Teknik og Miljø

Sagsnr.: 22/5717

Tilladelse til krydsning af vandløb

1. Kurrekjær Bæk v. matrikel nr. 9c og 9e Vibæk by, Alslev

Fig. 1

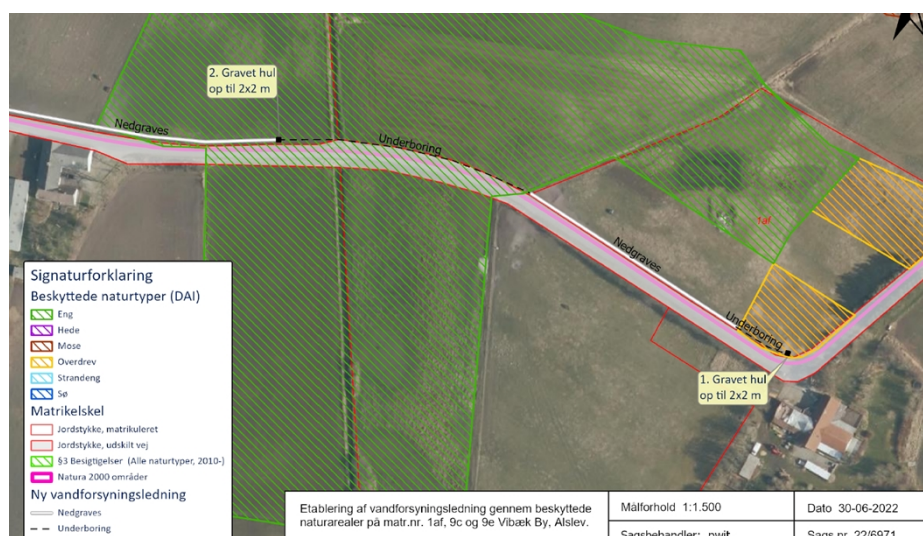
Krydsningen vil blive udført som vist på fig. 1.

1. At der underbores og graves, som anført i §3-dispensationen. (kortbilag 2)
2. kablet/-erne placeres i henhold til ovenstående kort,
3. kablets/-ernes overkant ligger mindst **1,5 m** under vandløbets/enes eksisterende bund/e. Bundkoten står i regulativet til 0
4. ,07 DNN

5. kablets/-ernes overkant, i en afstand af **5 m** på hver side af vandløbet/-ene, ligger i samme dybde som under vandløbet/-ene* (se bageste side),
6. vandløbet/-ene ikke tilføres sand m.v. under etableringsarbejdet,

7. krydsningen/-erne etableres ved styret underboring under vandløbet/-ene,
8. der ved gennemgravning af eventuelle private grøfter sikres, at der i anlægsperioden ikke opstår afvandingsmæssige problemer for lodsejerne,

Fig. Korrekt kabelunderføring

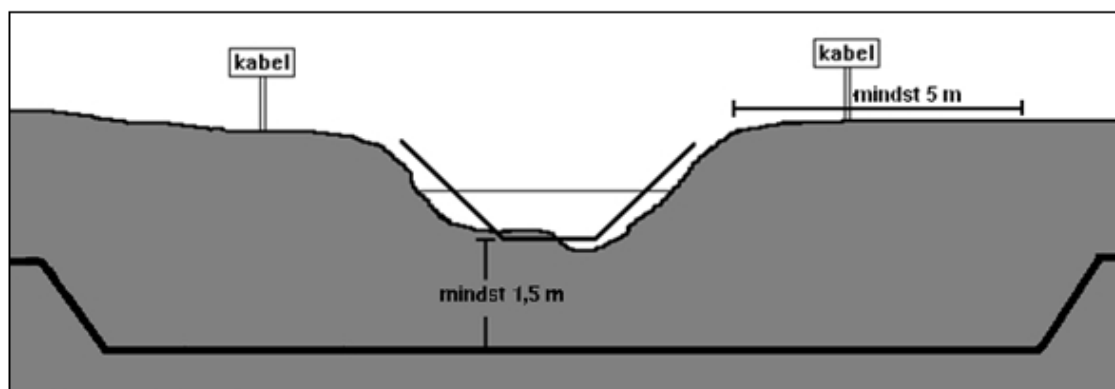
Der vil normalt blive sat krav som, at der skiltes tydeligt på begge side af vandløbet, at underføringen er mindst 1,5 m under regulativmæssig vandløbsbund, og at denne dybde skal holdes mindst i en afstand på 5 m fra vandløbets brinker ved vandløb med en bundbredde mindre end 5 m.

For større vandløb skal dybden holdes i en afstand fra brinken svarende til bundbredden på vandløbet.
